Governo do Estado do Rio de Janeiro
Agência Reguladora de Energia e Saneamento Básico do Estado do Rio de Janeiro
Câmara Técnica de Saneamento

RELATÓRIO DE FISCALIZAÇÃO AGENERSA/CASAN Nº 175/2024

Processo:	SEI- 480002/001548/2024	Data	18/06/2024
Concessionária	Rio Mais Saneamento	Bloco	03
Local Fiscalizado	Rua Irajuba – Campo Grande/RJ		
Tipo da Ocorrência	Fiscalização Periódica		
Objetivo da Fiscalização	Vistoria da operação de Estação Elevatória de Água Tratada		
Representantes da Concessionária:	Elias Martins dos Santos – Supervisor de Operações

Foto 1 - Localização da EEAT Irajuba.

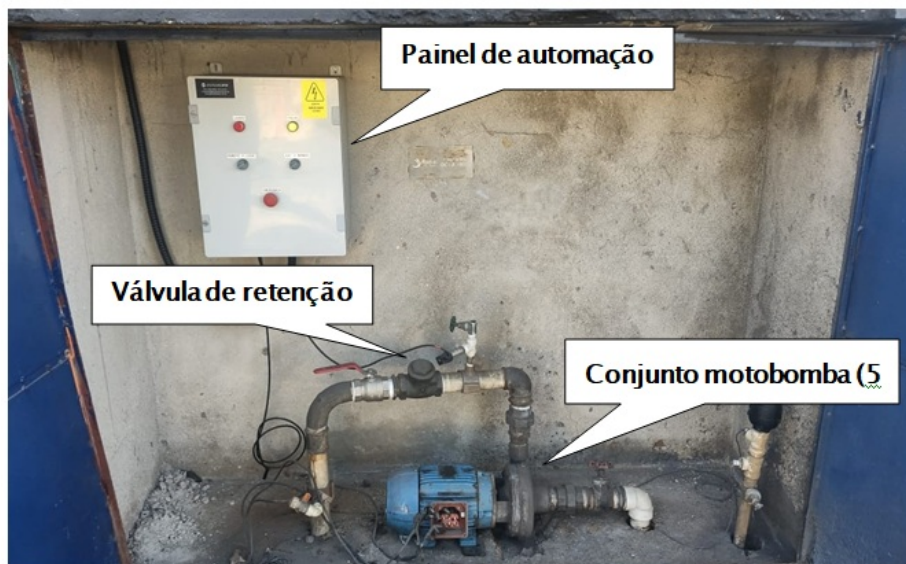
A EEAT – Irajuba não possui identificação e está situada na calçada da via pública, notando-se a presença de lixo no seu entorno (foto 1). O abrigo do conjunto motobomba está em bom estado de conservação, trancado, com acesso restrito a pessoas autorizadas. O conjunto motobomba é automatizado, estava operante e possui potência de 5 CV, possui válvula de retenção, e no momento da vistoria a pressão informada pelo colaborador era de 48 mca de recalque e 20 mca de retaguarda (foto 2).

- Ø Falta de identificação na estação elevatória;
- Ø Pannel elétrico sem sinalização de risco de choque elétrico e com a porta enferrujada;
- Ø Falta de registros de manutenção *in loco*.

1. Providenciar a identificação da unidade;
2. Providenciar sinalização de risco de choque elétrico no pannel elétrico e melhoria da porta do abrigo;
3. Providenciar registros *in loco* de manutenções realizadas.

Foto 5 - Painel elétrico aberto sem sinalização de risco de choque elétrico.

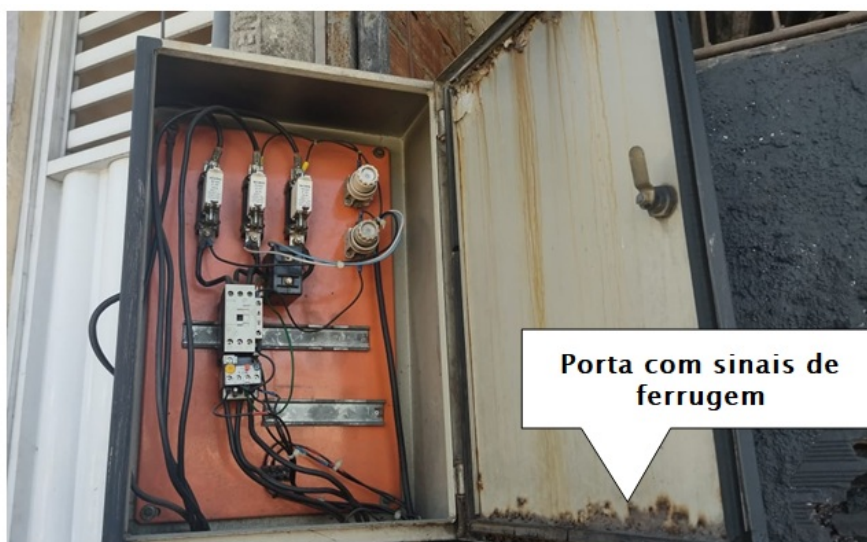
O abrigo do painel elétrico estava devidamente trancado, apresenta alguns sinais de desgaste na porta na parte de dentro e não possui sinalização de risco de choque elétrico, mas os equipamentos estão bem conservados (foto 5).
